**Comune di
Borgo Valsugana**
(Provincia di Trento)

VARIANTE 02/2021

OGGETTO: Seconda Variante 2021 – Variante non sostanziale al PRG ai sensi dell'art.49 comma 4 della l.p. n.15/2015 – Area perequativa C3-AT3.

Relazione tecnica-illustrativa Integrativa
a seguito di osservazioni alla variante adottata con delibera del consiglio comunale n.14 del 18 marzo 2021

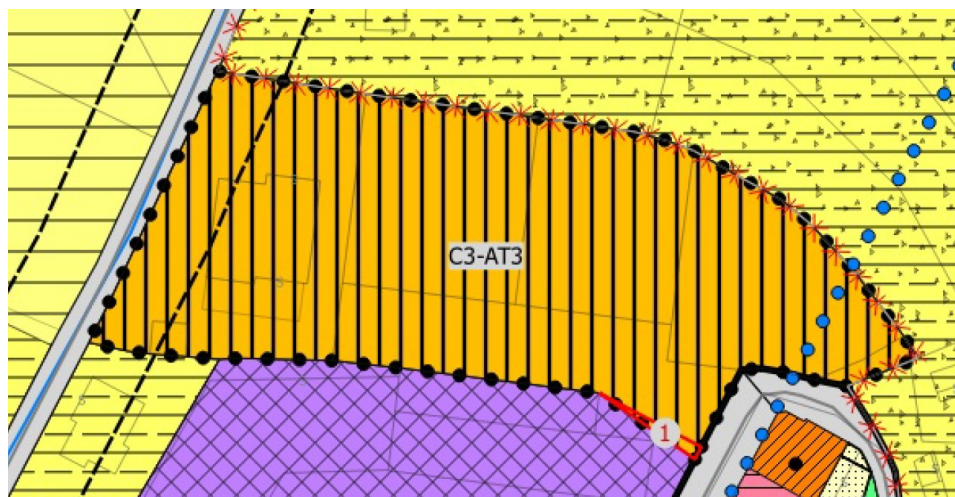
Variante 1. Con variante del P.R.G. del 2013 è stato definito il perimetro dell'area perequativa C3-AT3 in base alle particelle catastali, ricomprendendo parte della p.ed. 1882.

Successivamente al frazionamento della p.ed. 1882, divenuta in parte p.f. 341/5, si è creato un discostamento fra P.R.G. e mappa catastale.

Di fatto la p.f. 341/5 è completamente ricompresa nel perimetro del piano di lottizzazione.

Con questa variante si provvede a sistemare questo refuse e a ricomprendere interamente la p.f.341/5 all'interno dell'Ambito 1.

Estratto PRG Prima Variante 2020

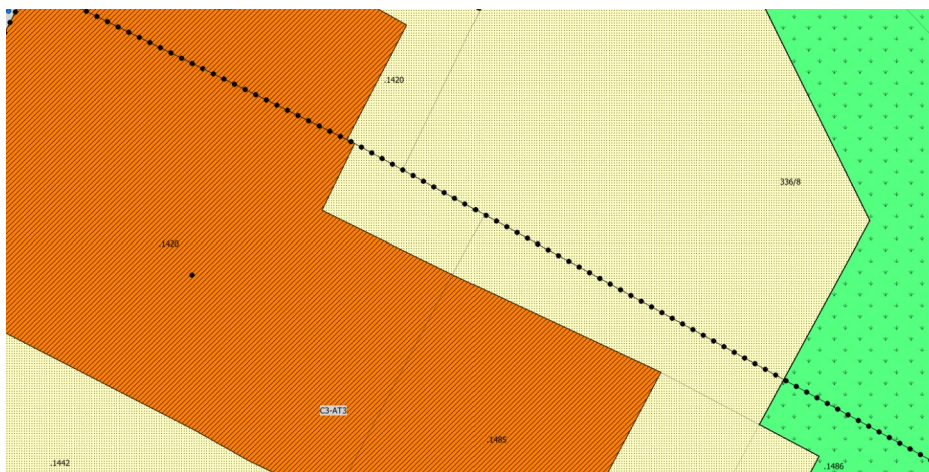
Variante 2. Nella relazione illustrativa della quarta variante al Piano attuativo C3-AT3, il progettista evidenzia che nell'Ambito 2, il confine a nord rappresentato graficamente sulla mappa tra la p.ed. 1420 e la p.f. 336/8 non risulta essere corretto.

Tale scostamento è stato sistemato con la Prima Variante 2020 a seguito di adeguamento alla nuova mappa catastale.

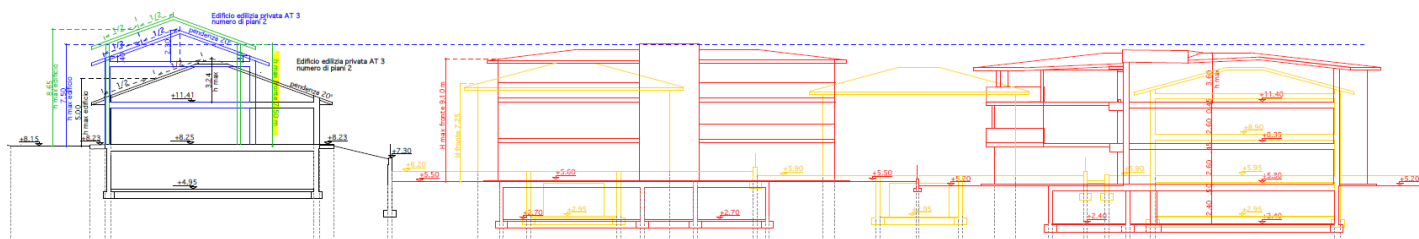
1. **prot. n.13261 del 05/05/2021:** Con questa nota viene osservato che:
 - *“a fronte dell’eliminazione di una unità abitativa è stata autorizzata la realizzazione di numero 2 unità abitative ben 2 metri più alte rispetto all’abitazione già esistente passando da un’altezza massima da 7,50mt. A 9,50mt. E che il numero di piani da 2 sia passato a 3.*

- *l’aumento dell’altezza dei nuovi edifici sia in netto contrasto con le caratteristiche urbanistiche ed ambientali del contesto e non corrisponde affatto alla tipologia degli edifici presenti.*

- *la sopravvenuta potenziale limitazione dei diritti di veduta di terzi.”*
2. **prot. n.13499 del 06/05/2021:** Con questa nota viene osservato che:
 - *“l’elevato impatto ambientale/visivo che queste due nuove palazzine andrebbero a creare rispetto al contesto esistente. (2 Nuove palazzine di 3 piani con H max. fronte 9,50 ml). Le nuove costruzioni risulterebbero stando alla simulazione a basso livello impattante ma sono viste da una sola e bassa angolazione, prese partendo dall’inizio di Via Mercato partendo in salita dopo la Piazzetta del Teatro Vecchio. Questo non rende l’idea dell’impatto visivo oltre che paesaggistico che tali nuove costruzioni andrebbero ad arrecare. Infatti solo quando si arriva alla fine di Via Mercato e la strada curva per salire verso Castel Telvana ci si rende conto di questo. Nella relazione tecnico-illustrativa si è presa in considerazione la Via del Mercato partendo dal basso e risalendo cono state realizzate ben 13 foto che mettono in evidenza lo “stato dell’arte”, molti edifici risalgono al periodo 2post-bellico.”*

- *“le ultime costruzioni “edificate di recente” sono edifici in prossimità dell’area C3-AT3 nello specifico la p.ed.1083 e la p.ed.1332 risultano solo a due piani.”*

- "Pensiamo che le eventuali palazzine potrebbero avere un'altezza che sia compatibile cioè uguale e non oltre quella contraddistinta in mappa dalla p.ed.3147, l'allineamento delle distanze degli edifici di una nuova costruzione rispetto a quello già esistente (intendendo con ciò un'incongruenza nella distanza tra l'edificio esistente con i confinanti e la diversa distanza con cui verrebbero costruite le nuove palazzine). Tutto questo permetterebbe di rispettare quanto descritto negli obiettivi e criteri d'intervento ossia "...la bassa densità dell'ambito 1 garantisce una buona qualità ecologica (alta permeabilità e verde pubblico e privato) permettendo di concludere questo brano d'abitato che ne completa le qualità paesaggistiche ed ambientali...". Tutto quanto analizzato, tenendo conto delle osservazioni evidenziate si chiede a codesta Amministrazione Comunale di voler valutare l'auspicata scelta, di rivedere i contenuti della variante per quanto attiene dimensioni, altezze, distanze.";

1. Altezza edifici: Alla data di realizzazione dell'edificio individuato dalla p.ed.3147 all'interno del Lotto 4 dell'Ambito 1 dell'area perequativa C3-AT3, la normativa comunale ammetteva la realizzazione di due piani fuori terra (NP2). Secondo l'art.8.4 delle Norme di attuazione del PRG al tempo vigente, l'altezza di un piano (da estradosso a intradosso dei solai) non poteva eccedere i 3,50m. Inoltre il piano sottotetto non veniva computato come piano se presentava un'altezza media ponderale minore-uguale a 2,20m. In totale, quindi, tutti gli edifici dell'ambito 1 avrebbero potuto avere un'altezza massima, misurata sul piano verticale dal piano di spiccato a metà falda, pari a 10,20m ($3,50+0,50+3,50+0,50+2,20$ m). Quindi ben più alta di quanto approvato con la presente variante.

Con la terza Variante 2018 al PRG, a seguito dell'obbligo di adeguamento dello strumento comunale alla normativa provinciale, al vincolo "numero di piani" (NP2) è stato aggiunto il vincolo di "altezza massima del fronte" (Hmax fronte 7,50m). Il valore è stato definito su tutto il territorio comunale in base al numero di piani già ammesso dalle Norme di attuazione.

Il PRG dava quindi, di fatto, la possibilità di costruire edifici di altezza maggiore di quelli proposti con la presente variante.

Inoltre, con riferimento all'edificio identificato dalla p.ed.3147, si evidenzia che l'altezza che l'edificio potrebbe raggiungere applicando la vigente normativa è maggiore di quella prevista per le nuove palazzine. Questo è evidente dal sottoriportato schema ipotizzando un'altezza del fronte della p.ed.3147 pari a 7,50m (sagoma in verde).

Edificio "lotto 4" - p.ed.3147

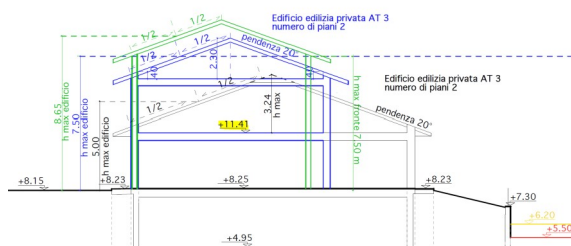
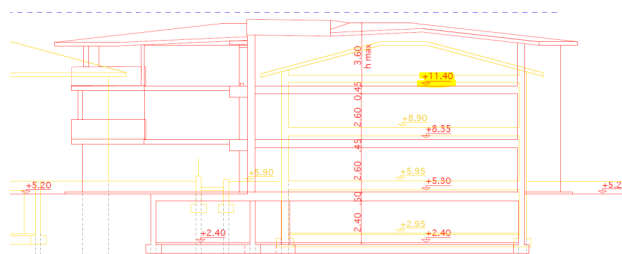
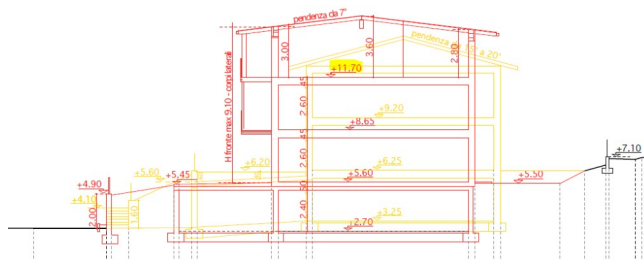
10. **prot. n.15334 del 24/05/2021:** Con questa nota viene osservato che permettere la costruzione di *"due palazzine differenti per altezza e dimensione"* risulta *"totalmente incompatibile ed in contrasto con quanto approvato in precedenza"*;

11. **prot. n.15362 del 25/05/2021 (pervenuto il 24/05/2021 alle ore 17:17):** Con riferimento alle osservazioni pervenute durante il periodo di pubblicazione, viene osservato che *"rispetto a quanto precedentemente autorizzato nell'Ambito 1 con la 3° variante, gli edifici proposti avranno una maggiore altezza di 85cm rispetto all'edificio già realizzato (p.ed.3147). Il piano terra dei nuovi edifici corrisponde circa alla quota del piano interrato dell'edificio costruito su Via I° Boale (p.ed.3147), avendo i piani di spicco una differenza di quota di 2.65m. Per l'impatto ambientale, nella progettazione, si è tenuto in considerazione il fatto di non realizzare volumi in contrasto con il contesto già urbanizzato, mitigando l'impatto anche con l'abbassamento della quota di costruzione e proponendo una pendenza per le falde della copertura al minimo possibile. L'altezza massima degli edifici proposti è di 9,10 m, mentre solo la ristretta porzione del volume centrale, che corrisponde alle strutture di collegamento scale ed ascensore potrà avere una altezza di 9,50m. Di fatto, i volumi e l'altezza degli edifici di progetto, si ritiene, non siano in contrasto con la tipologia delle abitazioni limitrofe inserite tra l'altro nel perimetro del centro storico e sono sviluppati con un'altezza di tre piani e oltre (si veda ad esempio la p.ed.1088 – 1420 - 1041/1 – 1089)"*.

Con la presente variante (4^a) viene prevista la realizzazione di due palazzine a tre piani, anziché tre edifici a due piani, abbassando la quota del piano di spiccatto. Si evidenzia, come riscontrabile nella Tav.4A2, che la quota del piano di calpestio del piano terzo delle nuove palazzine corrisponde alla quota di calpestio del piano secondo dell'edificio esistente sul "lotto 4" (p.ed.3147) e la differenza al colmo fra le palazzine e la p.ed.3147 è di 65cm (15,30-14,65m) con il "lotto 1" e di 35cm (15,00-14,65) con il "lotto 2".
